Č. j.: OŠK 47303/22 - SPIS 7305/2022/LZ

ROZHODNUTÍ

Závazné stanovisko k zamýšleným udržovacím pracím na nemovitosti na území Městské památkové zóny Třebíč – Karlovo náměstí 103/54 (Vnitřní Město), budova B, 3. NP (2. patro), stavba na pozemku stavební parcela číslo 19 v katastrálním území Třebíč, obec Třebíč, okres Třebíč, Kraj Vysočina – výměna 9 ks oken dle výkresu výplní otvorů

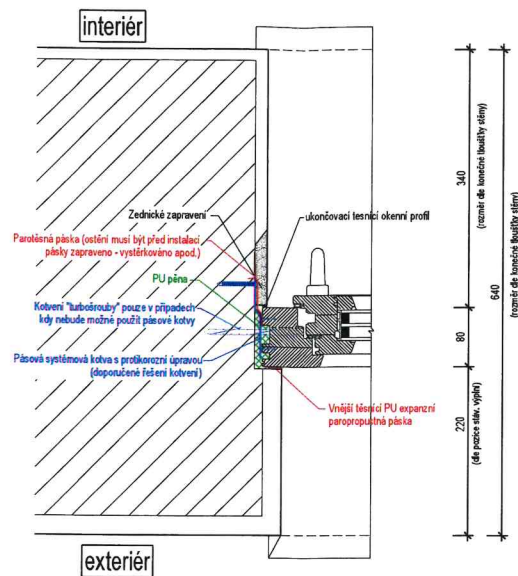
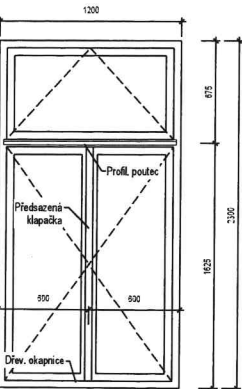
Předložená dokumentace zohledňuje podmínky předešlého závazného stanoviska, při čemž volí alternativu jednoduchých oken s izolačním zasklením obdobnou stávajícímu ztvárnění oken.

Návrh výplní eliminuje projevy současné konvenční výroby unifikovaných oken: imitaci křídel fixním zasklením nebo členěním v jednom křídle, hliníkové okapnice, sklápění otvíravých

křidel, bezfalcové klapačky. Jedná se souhrn soudobých technicky a technologicky motivovaných aspektů, které v souhrnu s upuštěním od stylově charakteristické dvojité konstrukce oslabují historicky přesvědčivou prezentaci celého objektu. Absence fixní dřevěné křídlové okapnice na horním ventilačním křídle není spojená s přítomností typizovaného hliníkového polotovaru, takže nepředstavuje problém vůči sledovaným zájmům památkové péče, ale technický aspekt nekryté funkční spáry, který mohla dřevěná okapnice pozitivně ovlivnit.

Městský úřad zároveň konstatuje, že předložením VÝKRESU VÝPLNÍ OTVORŮ, část dokumentace: VÝMĚNA VÝPLNÍ OTVORŮ V BUDOVĚ MĚÚ TŘEBÍČ, KARLOVO NÁMĚSTÍ 103/54, vypracoval: Ing. Vostal, Projekty staveb, Husova 10, 674 01 Třebíč, datum: 05/2022, číslo zakázky PO1/2022 – 1 list formátu A3, byly splněny podmínky uvedené v závazném stanovisku (rozhodnutí) č. j. OŠK 20765/22 - SPIS 3305/2022/LZ ze dne 02.05.2022.
